PROPUESTA DE DICTAMEN TÉCNICO

INFORME SOBRE LA SOLICITUD DE AUTORIZACIÓN DE EJECUCIÓN Y MONTAJE DEL ALMACÉN TEMPORAL INDIVIDUALIZADO ATI-100 DE LAS CENTRALES NUCLEARES ASCÓ I Y II

Solicitud de autorización de ejecución y montaje (SAEM) del almacén temporal individualizado ATI-100 de las centrales nucleares Ascó I y II (en adelante, CN Ascó).

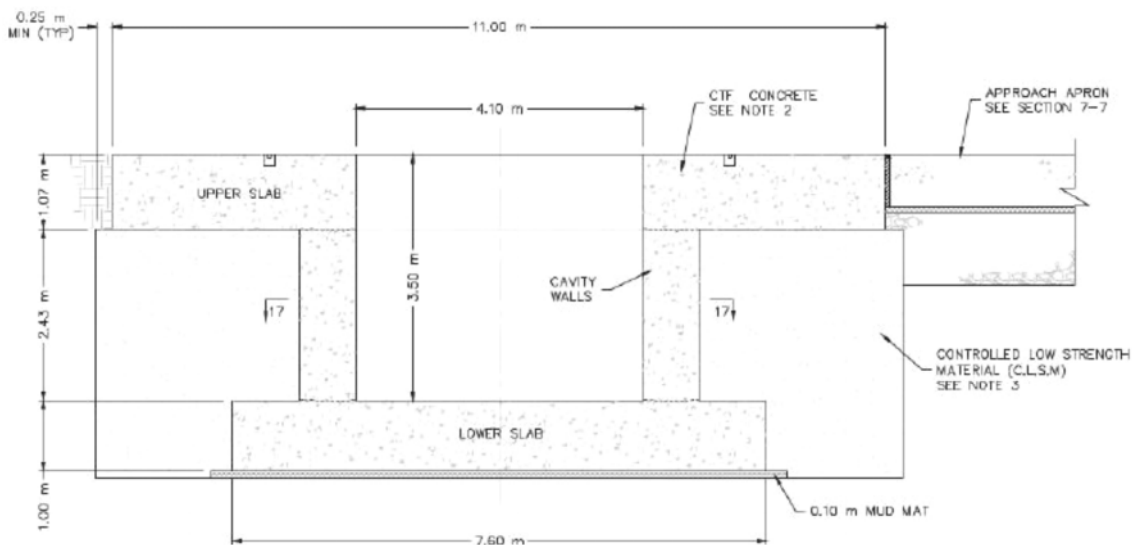
La evaluación de CITI considera necesario que el titular aclare debidamente este punto y que verifique, antes de iniciar la colocación de la losa, que se cumple el criterio de aceptación del relleno de apoyo, que Holtec ha aclarado en el documento RRTI-3305-0003 “*Young’s Modulus of Engineered Fill*”, estableciendo su módulo de Young entre los valores de 55 y 193 MPa.

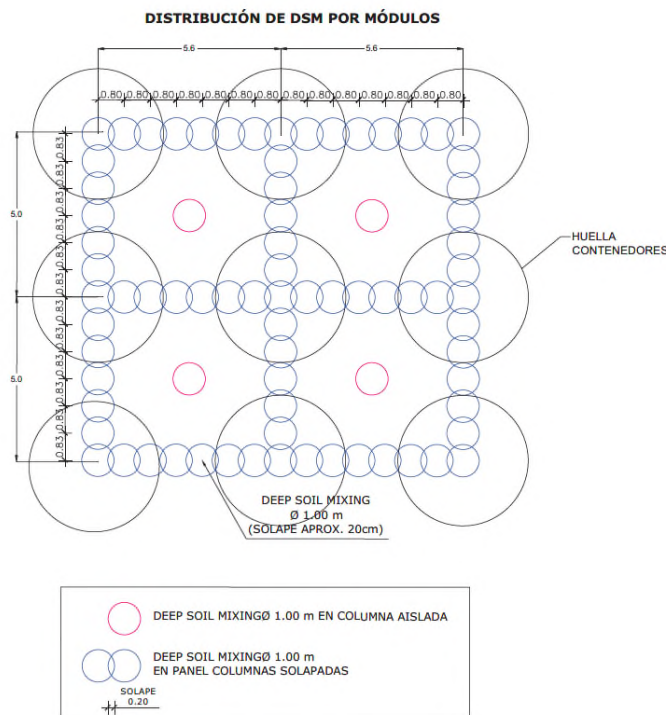
A este respecto, la evaluación considera que el titular debe aportar un **plan de actuación para el campo de pruebas** en que figure la previsión de ensayos a realizar y la verificación de resultados en las pruebas y en la ejecución de la mejora, especificando los criterios de aceptación a aplicar. Dicho plan, que se enviará al CSN con antelación suficiente, debe incluir la elaboración de un informe de resultados de ensayos y su remisión al CSN al menos dos meses antes de la ejecución de las obras de mejora. En la revisión final de esta propuesta de dictamen este plazo se ha ajustado, de acuerdo con el área evaluadora, indicándose que se debe remitir al CSN con antelación suficiente (unos 30 días) el inicio efectivo de la ejecución de las obras de mejora.
